# Projet de plateforme logistique VIRTUO Tournebride La Chevrolière (44)

**Compte-rendu  
Réunion de cadrage SDIS  
le : 12/05/2021 9h30  
(Visio)**

Affaire 21-018/AF /21-05-12

*Compte-rendu : Réunion de cadrage SDIS : - Projet de plateforme logistique VIRTUO*

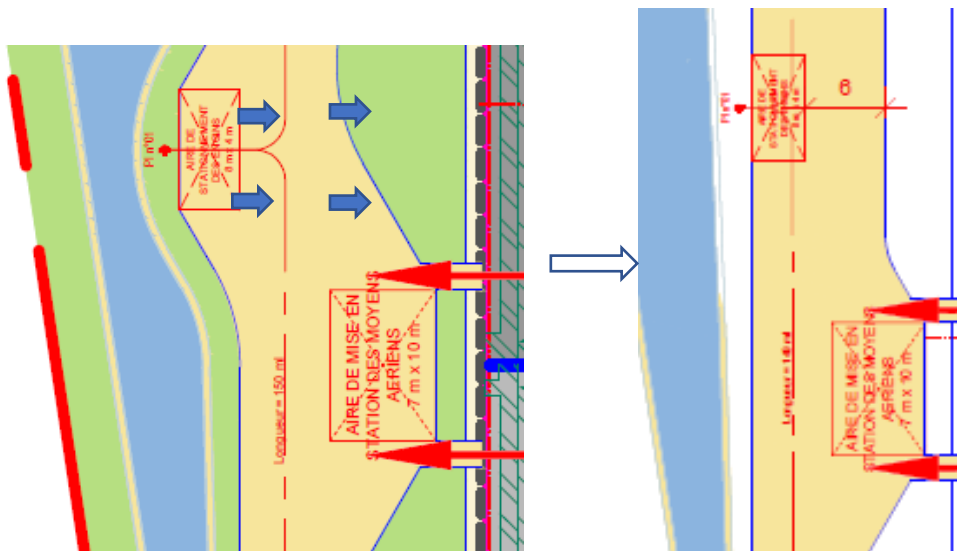
La réserve d'eau sera juste à côté de la réserve sprinklage (arrière de la cellule 3 côté ouest).

Le débit fourni par la SAUR sur le PI existant au sud : 60 m<sup>3</sup>/h. Confirmé par le SDIS.

**Le réseau surpressé** choisi est un avantage pour une intervention aisée des pompiers, la pression automatique est présente et permet de s'alimenter directement.

Chaque poteau est muni d'une aire de stationnement 4x8 m + la voie engins de 6 m ;

Le souhait est exprimé de rapprocher la voirie du bâtiment, et décaler l'aire de stationnement du PI 1 située à l'ouest du bâtiment afin de gagner en espace d'aménagement pour le bassin.

Le SDIS accepte que l'aire de stationnement soit décalée plus vers l'est en se rapprochant du bâtiment. Le bâtiment étant muni d'une voie-engins périphérique.

La voie sera rapprochée de la façade, et l'écran EI120. Un exemple de rendu est présenté en séance et validé.

Afin de permettre une meilleure configuration du bassin étanche, l'aire 4x8 du PI n°1 va être décalée à l'est en conservant une largeur de voirie de 6 m.
